Přehledový list připomínek v lokalitě 033 / Košíře

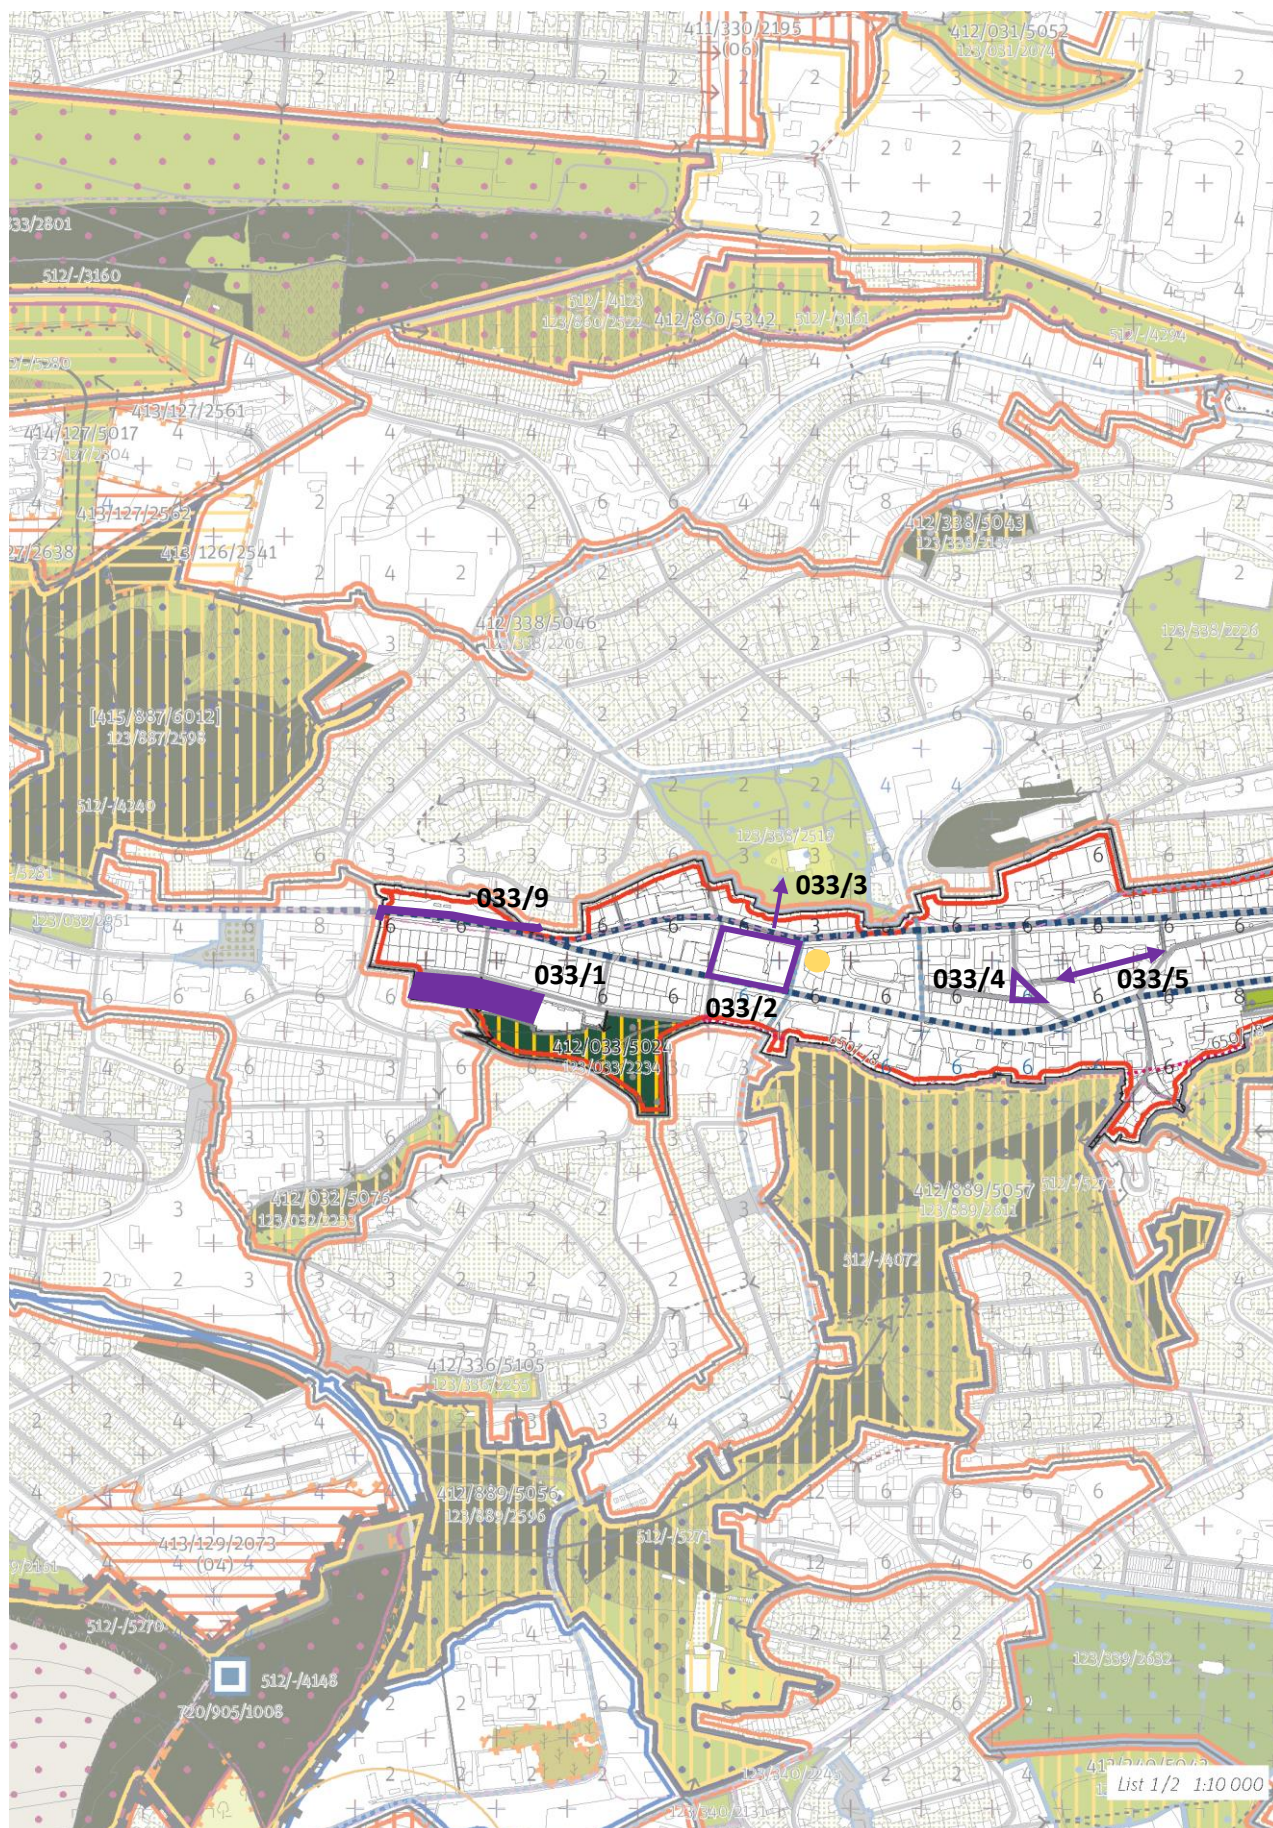
Změna stavebního bloku na nestavební blok pro parkové sportoviště. Tato připomínka je zásadní.

Odůvodnění: Potvrzení současného parku, spojení s plochou 412/033/5024, doplnění venkovního sportoviště pro lokalitu (viz studie Motolského údolí; podnět občanů).

Vložení Náměstí vymezené plochou lokální úrovně. Tato připomínka je zásadní.

Odůvodnění: Lokalitě chybí lokální centrum, historická budova Vozovny Košíře může být rekonstruována a proměněna na tržnici, prostor kolem vytvoří prostor náměstí, které dokáže spojit obě čtvrtkové třídy (viz studie Motolského údolí).

Vložení pěšího napojení. Tato připomínka je zásadní.

Odůvodnění: Nové pěší propojení parku Klamovka s novým náměstím (připomínka 033/2), přes náměstí možné propojení Klamovky, Šalamounky a Kavalírky (možné zokruhování tras v krajině, viz studie Motolského údolí).

Vložení Náměstí vymezení plochou místní úrovně. Tato připomínka je zásadní.

Odůvodnění: Znovuobnovení Náměstí pod radnicí jako prostoru pro setkávání obyvatel z plánované výstavby popřípadě při realizaci studentských kolejí i jako školní náměstí před vstupem do budovy (viz studie Motolského údolí).

Vložení pěšího napojení. Tato připomínka je zásadní.

Odůvodnění: Znovuobnovení pěšího propojení Náměstí pod radnicí do ulice Starokošířská a dále ke zvonu jako alternativní zklidněná cesta.

Zvýšení podlažnosti z 6 na 8 RNP. Tato připomínka je zásadní.

Odůvodnění: Okolí přemostění městského okruhu (MO) je významným prvkem v území a lze jen považovat za vstup do Motolského údolí, Zástavba kolem MO by měla potvrzovat důležitost tohoto bodu. (viz studie Motolského údolí).

Doplnění pěšího propojení. Tato připomínka je zásadní.

Odůvodnění: Zajištění pěšího propojení na cestu ve svazích pomocí schodiště v ose ulice U Trojice.

Úprava hranice lokality s lokalitou č. 834/Mrázovka. Tato připomínka je zásadní.

Odůvodnění: Zrušení doteku lokality č. 834/Mrázovka s ulicí Duškovou. Pozemky jsou vhodné k zastavění a podpoření uliční hrany. Vstup na cestu ve svazích a navázání na cyklostezku bude zajištěno pěším propojením navazující na ulici U Trojice (viz připomínka 033/7).

Úprava hranice území u vesnické památkové zóny Budáňka. Tato připomínka je zásadní.

Odůvodnění: Celou Lokalitu „Budáňka“ doporučujeme přiřadit k území lokality č. 338/Hřebenka s charakterem zahradního města a ne k územím s blokovou zástavbou, resp. lokalita č. 032/Kavalírka či 033/Košíře, kam nyní spadá. Pro rozvoj a ochranu lokality je žádoucí, aby celá „Budáňka“ byla v jedné ploše, a tato sublokalita s odlišnou rostlou strukturou zástavby byla vyznačená a popsána na příslušném krycím listu lokality.

V krycím listu oprava v kapitole 100/KRAJINA Park Vrchlického za užívaný název Husovy sady.

Vypustit z výkresu 02 rastr Výškové regulace, ponechat jako informativní ukazatel ve Schéma 03. Tato připomínka je zásadní.

Odůvodnění: Výšková regulace pomocí čtverců 100 x 100 m je v území stabilizované lokality s jasnými objemy budov nadbytečná a nepřesná - zavádějící. Výšky hrubého rastru neodpovídají ani současné výškové hladině. PSP dostatečně jasně definují pravidla pro dostavbu proluk či přestavbu stávajících objektů - vychází se z výšky existujících objektů a také z indexu využití lokality.

Vyznačení stávající občanské vybavenosti bodem. Tato připomínka je zásadní.

Odůvodnění: Označení stávající OV z koordinačního výkresu 03 je nutné propsat také do základního výkresu 02 a tedy i do KLZ.
